福島第一原子力発電所  
特定原子力施設への指定に際し  
東京電力株式会社福島第一原子力発電所に対し  
して求める措置を講ずべき事項についてへの  
適合性について  
( 5 ・ 6 号機滞留水移送設備の移送配管及び  
移送ポンプの改良について )

2023 年 7 月

東京電力ホールディングス株式会社

## 5・6号機滞留水移送設備の移送配管及び移送ポンプの改良に関する補足説明

図1-1 5・6号機滞流水移送設備概略図

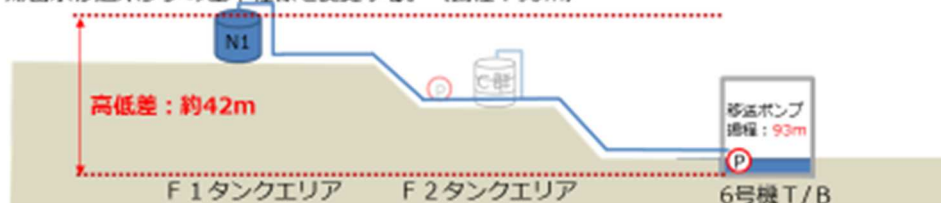
フランジ型タンクのうち、F2タンクエリアの中間タンク（以下、C群タンク）を運用停止するにあたり、F1タンクエリアまで直接滞留水を移送する必要があることから、移送配管の追設及び滞留水移送ポンプの基本仕様を変更する。（図1-1）

- ・C群タンク運用停止に伴い、6号機T/BからN1タンクへ直接滞留水を移送する配管を設置。
- ・既存の滞留水移送ポンプ（揚程：65m）では、N1タンクまで滞留水を移送出来ないため、滞留水移送ポンプの基本仕様を変更する。（揚程：93m）

図6 5・6号機滞留水移送配管新設予定図

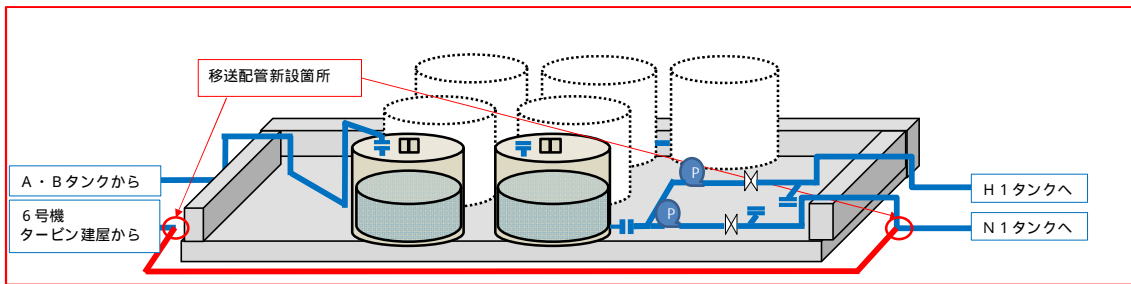
滞留水移送配管改良に伴い、PE管継ぎ手部およびフランジ継ぎ手部の取り外す際に内包水の水抜きが発生する。水抜きした内包水は受入タンクへ移送し、浄化ユニットを用いて処理する。

図3 5・6号機滞留水移送配管追設付近での避難経路及びページング位置

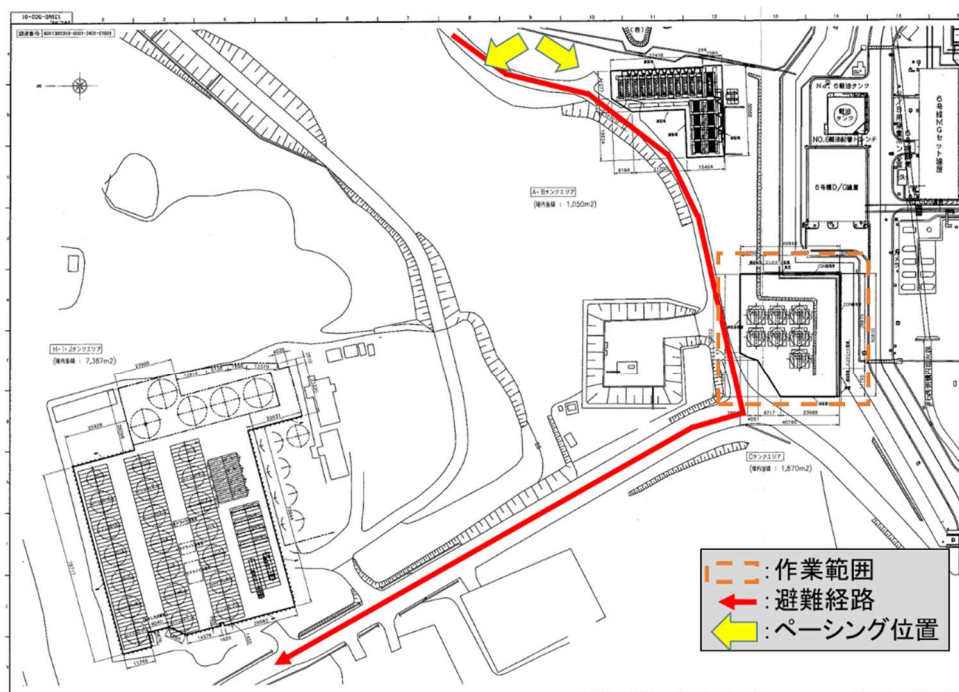
6号機滞留水移送ポンプの改良工事時ならびに運転時，保全時において，建屋内での作業となるので緊急放送・ページングが聴こえない可能性は低いと考える。滞留水移送設備の移送配管敷設工事時ならびに運転時，保全時において，5・6号機の緊急放送及び作業範囲付近のページングにより避難可能と考えるが，作業主管Gより携帯電話にて免震重要棟・高台等への避難を指示する他，緊急放送が聴こえないエリアでの作業者への指示に関しては，警備誘導班がスピーカー車により免震重要棟・高台等への避難を指示する計画となっている。

図1 5・6号機滞留水移送配管の水撃評価

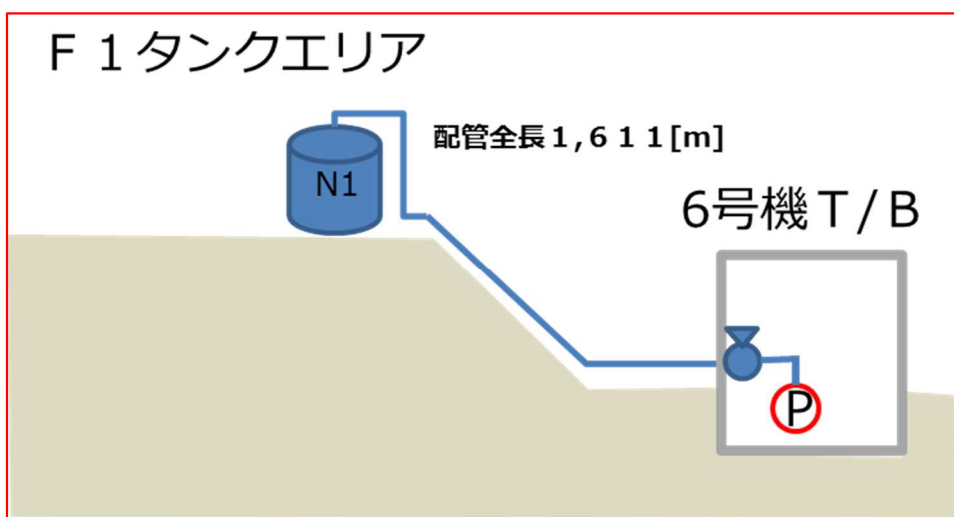
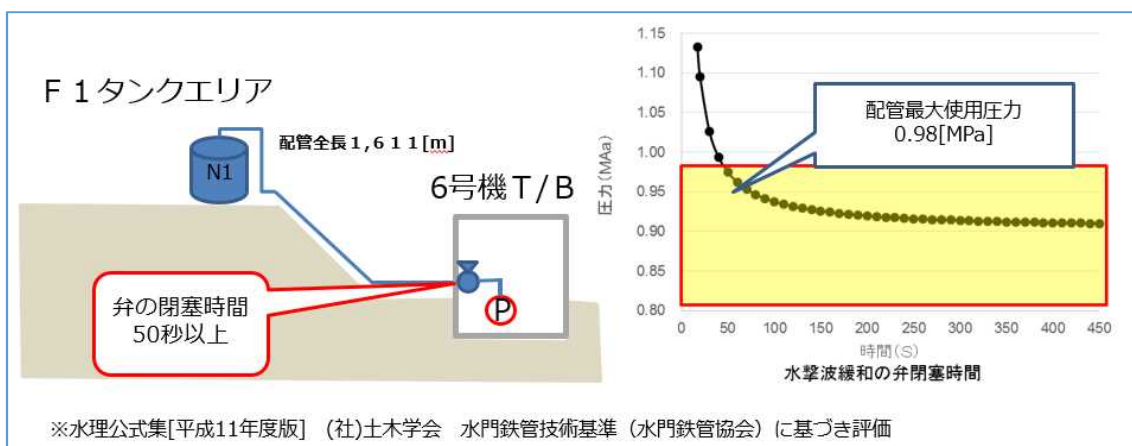
1,611 [m] (図1より)

前提として流体は淡水, 静水頭値は42[m], 重力加速度は $9.8[m/s^2]$ , 配管最大使用圧力0.98[MPa]とする。

評価の結果, 水撃波速度は193[m/s]となり, これによる弁が緩閉塞とならない時間は17秒以上, 配管の最高使用圧力以下で滞留水移送を停止させることを考慮すると, 移送ポンプの出口弁(M0弁)を50秒以上かけて閉塞することで水撃緩和及びPE管の保護は可能であり, 17秒で弁閉した時の水撃は0.64[MPa]となるため配管最大使用圧力内に収まっており水撃の対策は必要ない。
